高浜 1・2 号機／再稼働を認める「審査書案」にノーを 3・4 号機は止まった！次は 40 年超え老朽炉を廃炉に！

原子力規制を監視する市民の会 [2016. 3. 21 版]

高浜原発審査書案への「パブコメのタネ」

□審査書の位置付け [審査書案 P2]

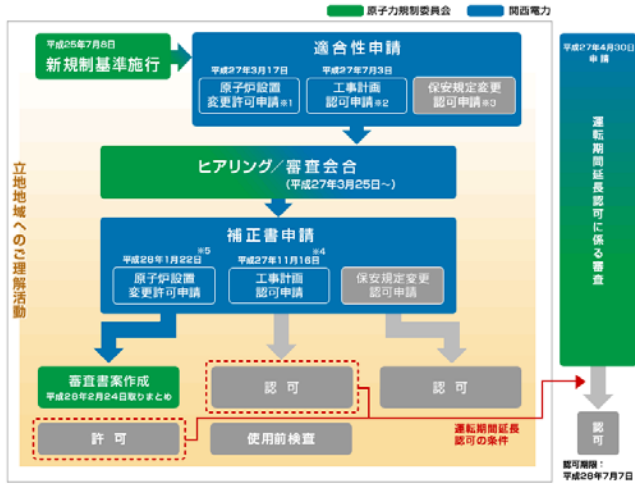
運転開始 40 年を超える老朽炉に鞭打つような運転をさせないで

- 高浜原発 1・2 号機は、運転開始 40 年を超えており、再稼働のためには、2016 年 7 月 7 日までに、運転期間延長のための審査を終えていなければなりません。この審査の認可は、新

規制基準適合性審査のうち、原子炉設置許可と工事計画認可を得ることが前提となっています。(次ページの関電資料参照)。審査を終える目途は立っていません。

- このような状況で、おおまかな方針を確認するだけの原子炉設置変更申請を許可すべきではありません。少なくとも、運転期間延長のための審査を終えてから判断すべきです。

- このまま審査を続けても、期限ありきで杜撰な審査になることは目に見えています。申請を取り下げて廃炉にするよう、指導すべきです。

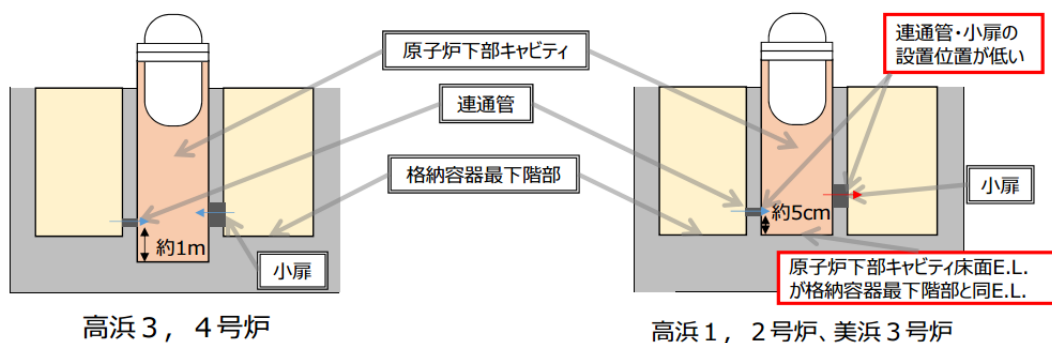
大破断による冷却水喪失と電源喪失により緊急炉心冷却ができない事態が重なる重大事故において、関西電力は原子炉圧力容器への注水を放棄し、格納容器の下部に水をためて、そこに溶融燃料を落とすという手順を想定しています。これでは、溶融燃料により格納容器が破損する恐れがあり水素爆発や水蒸気爆発の危険性も高まります。

- 格納容器の下部は、高浜原発 1・2 号機は現状では深さ 5 センチしか水が溜まらない構造になっています。他の原発は 1 メートルの深さがあります。関電は、貫通孔をふさいで上部に移動させ、ポンプで直接注水するラインを設けることによって水溜まりをつくるとしています。しかしほんとうにそれで、炉心溶融時に格納容器の損傷を防ぐことができるか、新たに設けたポンプがきちんとはたらくのか疑問です。(図は適合性審査関西電力提出資料より)
